| <b>Solicitation No. - N° de l'invitation</b><br>EF997-220981/A  | <b>Amendment No. - N° modif.</b><br>002      |

Installation of electric station, 700 Leigh-Capreol, Dorval, Qué.

**This amendment 02 of the original solicitation is raised for :**

### Questions/Answers from bidders

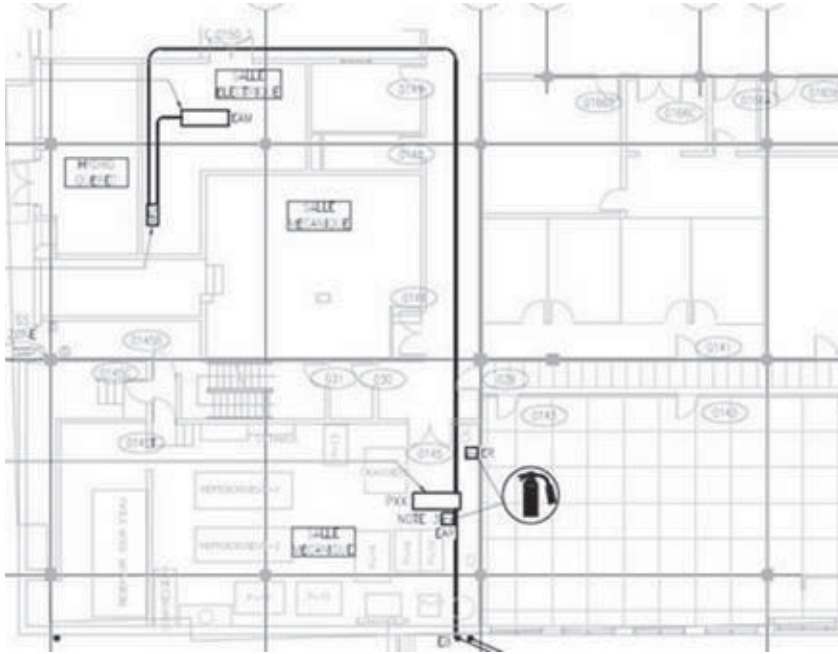
Based on the photos taken during the surveys, we believe there is no ceiling (suspended or gyps) between the electrical room and the mechanical room. The services are installed at the slab.

To be 100% certain, this information could be validated on the site by the electrician who accompanied us during the visit.

The routing of the conduits is shown on the following sketch:
